Van: H.J. Hoorn

Aan: Gemeenteraad Zeist

Zeist, 18 februari 2022

### **Slotlaan samenvatting**

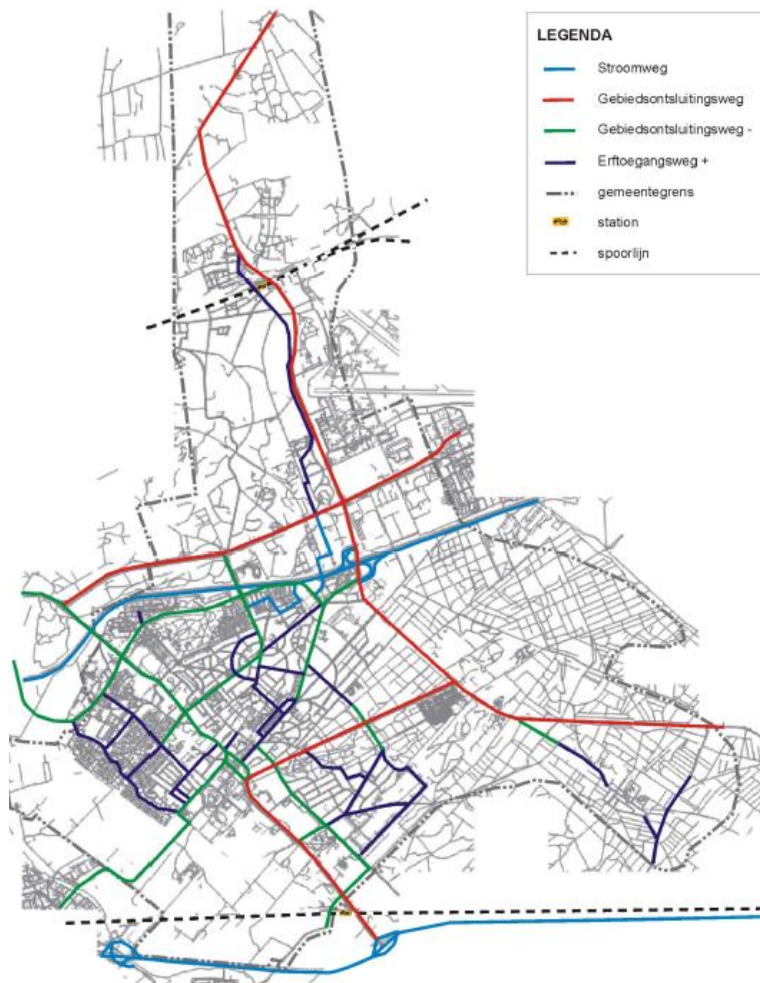
De bedoeling was om de Slotlaan nog verder autoluw te maken door fietsers en autoverkeer te mengen. Dat is mislukt. De Slotlaan is niet autoluw geworden, maar wel onveiliger voor fietsers. Zie <https://zeist.raadsinformatie.nl/document/1898856/2/14RV0069> Bijlage 4 nieuwe verkeersvariant

centrumvisie: *'Aannemelijk is dat door een kwalitatieve inrichting van de openbare ruimte (met de principes van shared space) de routes in het centrum (nog) minder aantrekkelijk worden voor doorgaand verkeer. De routes zullen door voetgangers en fietsers gedomineerd worden en de auto is er te gast.'* Waarom dacht het college dat dit aannemelijk was? Hoe kon het college, bijgestaan door verkeerskundigen, zich zo vergissen?
